Avis sur un projet d'installation d'une centrale photovoltaïque au sol à Dompcevrin (55) porté par la société TotalEnergies Renouvelables France

n°MRAe 2023APGE104

Nom du pétitionnaire	TotalEnergies Renouvelables France
Commune	Dompcevrin
Département	Meuse (55)
Objet de la demande	Demande de permis de construire une centrale photovoltaïque au sol (phase 2)
Date de saisine de l'Autorité environnementale :	28/07/23

Figure 2: La surface totale du parc de Dompcevrin est d'environ 12 hectares (9,8 ha pour la phase 1 et 2,2 ha pour la phase 2).

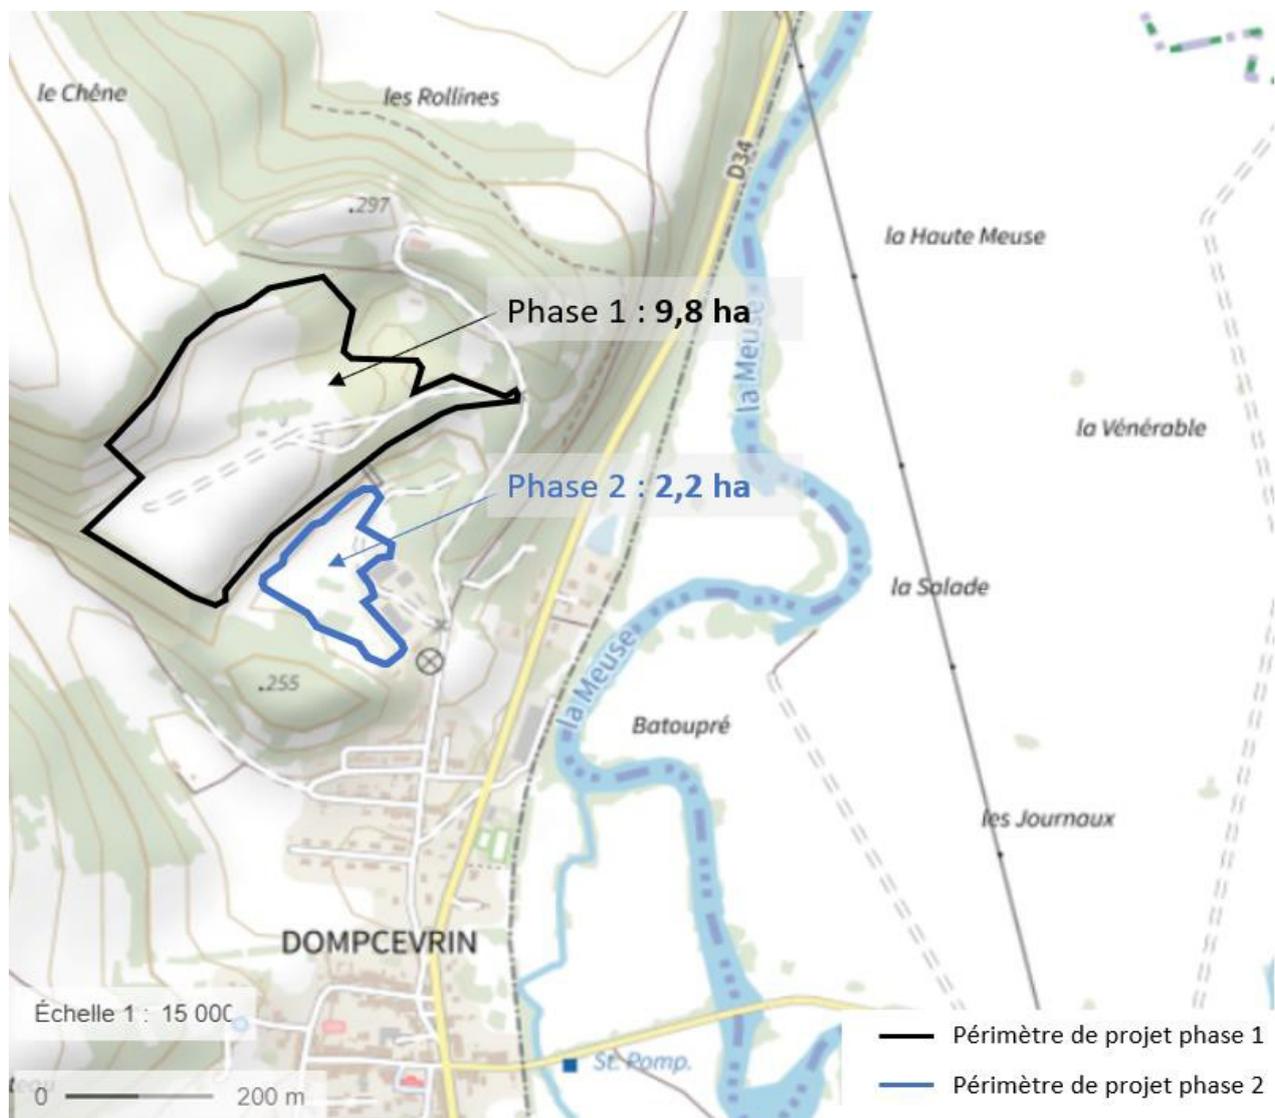
L'Ae regrette fortement que les recommandations qu'elle a émises pour la première opération¹⁰ n'aient pas été prises en compte dans l'étude d'impact présentée pour cette deuxième opération.

L'Ae recommande au pétitionnaire des différentes opérations photovoltaïques projetées sur l'ancienne carrière de Dompcevrin d'élaborer une étude d'impact globale, directement ou par actualisations successives de l'étude d'impact initiale qui, seule, permettra la bonne information du public et des services en charge de l'instruction.

Dans cette attente, compte tenu des insuffisances récurrentes constatées dans le second dossier alors que des recommandations pour les lever avaient été faites lors du premier dossier, l'Ae recommande au Préfet de ne pas poursuivre l'instruction de la demande présentée.

Figure 3: Plan de masse du projet

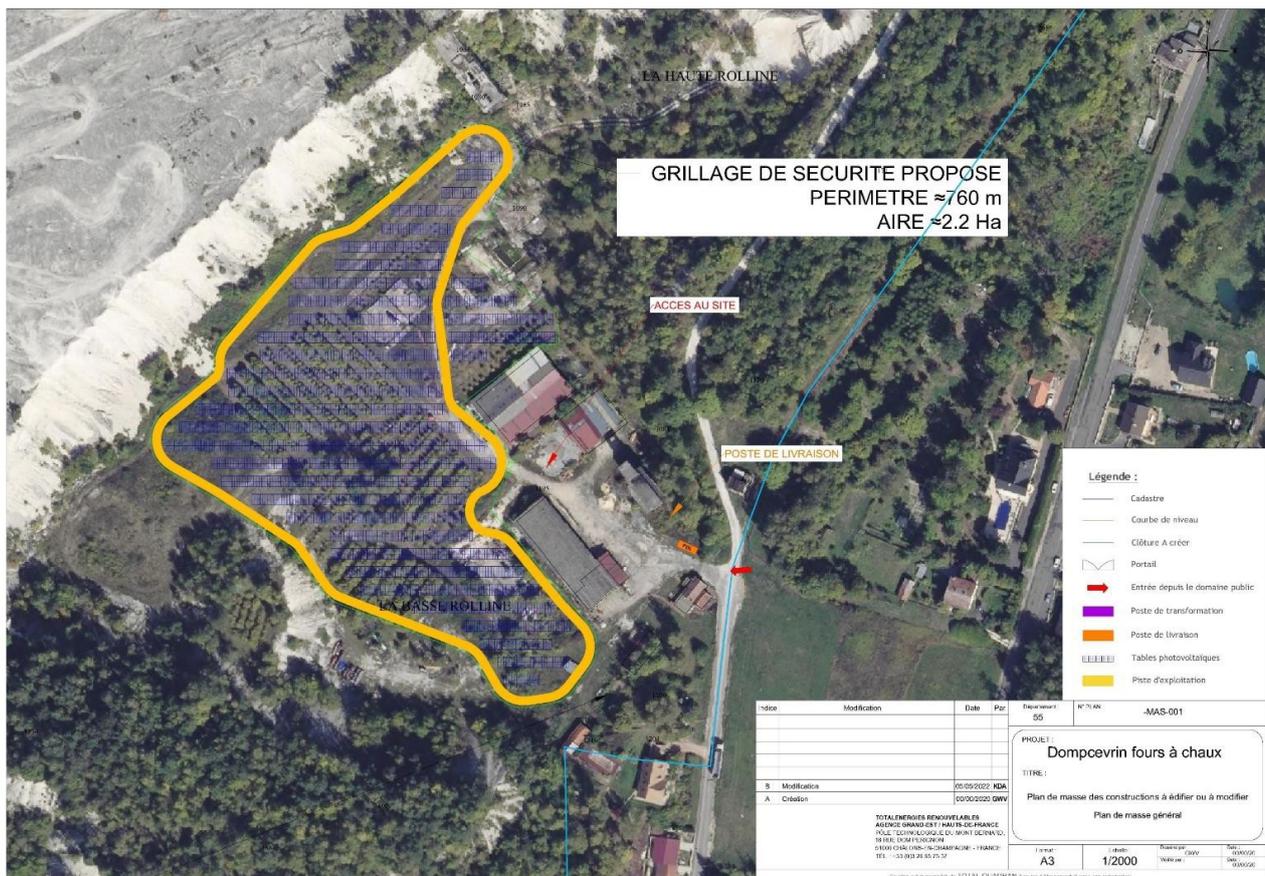
L'Ae recommande au pétitionnaire de filtrer les vues depuis la plaine en mettant en place des haies arbustives d'essences locales en limite sud de la zone nord-ouest du projet, en

limites sud et est de la zone nord et en limite sud (en complément de l'existant) de la zone basse.
